DETERMINAZIONE DEL DIRIGENTE SERVIZIO VIA/VINCA 4 novembre 2024, n. 675

[ID VIP 11256] - Parco di produzione di energia elettrica da fonte rinnovabile fotovoltaica denominato "61_LECCE" della potenza di 30,44 MW e delle relative opere di connessione alla RTN, da realizzarsi nei Comuni di Lecce, Cellino San Marco (LE) e Surbo (LE).

Istanza per il rilascio del Provvedimento di VIA statale ex art. 23 del D.lgs. n. 152/2006 e ss.mm.ii.

Relazione tecnica a supporto dell'istruttoria sul progetto
ID_VIP 11256

Figura 3 – Rappresentazione aree idonee – D.Lgs. 199/2021 art. 20 comma 8, lettera c-ter punto 1

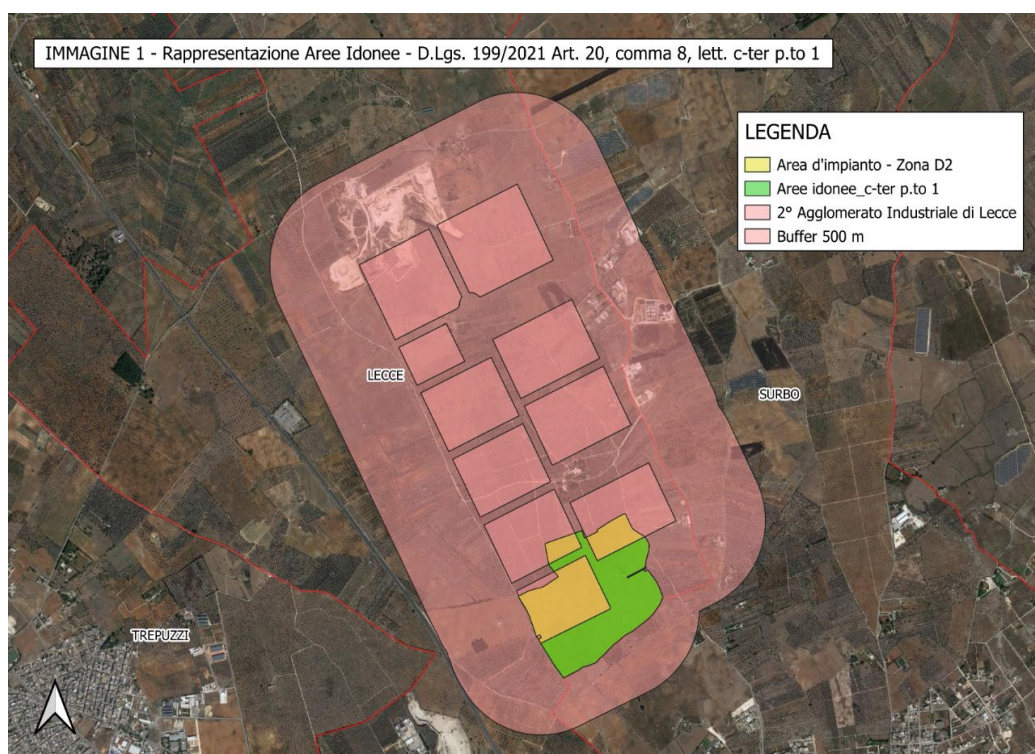
- **Let. c ter)** – L'area dell'impianto **ricade** entro 500 metri da zone a destinazione industriale, artigianale e commerciale, compresi i siti di interesse nazionale, nonché le cave e le miniere (lett. c ter 1), **non risulta** interna ad impianti industriali e stabilimenti né racchiusa entro 500 metri dal medesimo impianto o stabilimento (lett. c ter 2); **non è adiacente** alla rete autostradale entro una distanza di 300 metri (lett. c ter 3).

L'impianto ricade, seppur parzialmente, in zona industriale di Lecce, come si evince dalla seguente Figura 3.

Figura 4 - Ubicazione dell'impianto, indicato con stella rossa, rispetto alle aree non idonee ex RR 24/2010

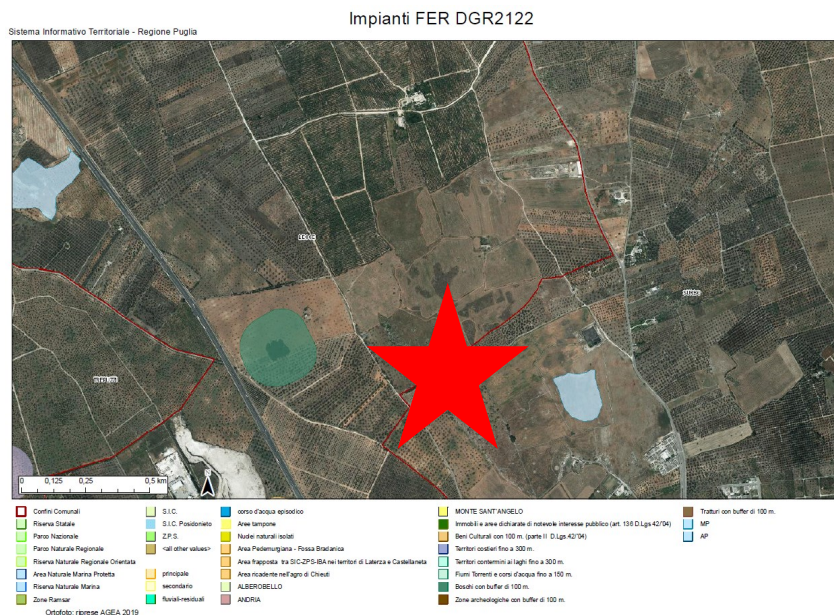
Verificato che l'impianto fotovoltaico non è ubicato in posizione interferente con vincoli di alcun genere, con le aree protette e con quelle dichiarate inidonee all'installazione di impianti fotovoltaici da parte delle normative vigenti (in proposito, si veda anche la successiva Figura 4), l'area dell'impianto proposto **NON** ricade tra quelle indicate come *non idonee* ai sensi del regolamento regionale n. 24 del 2010.
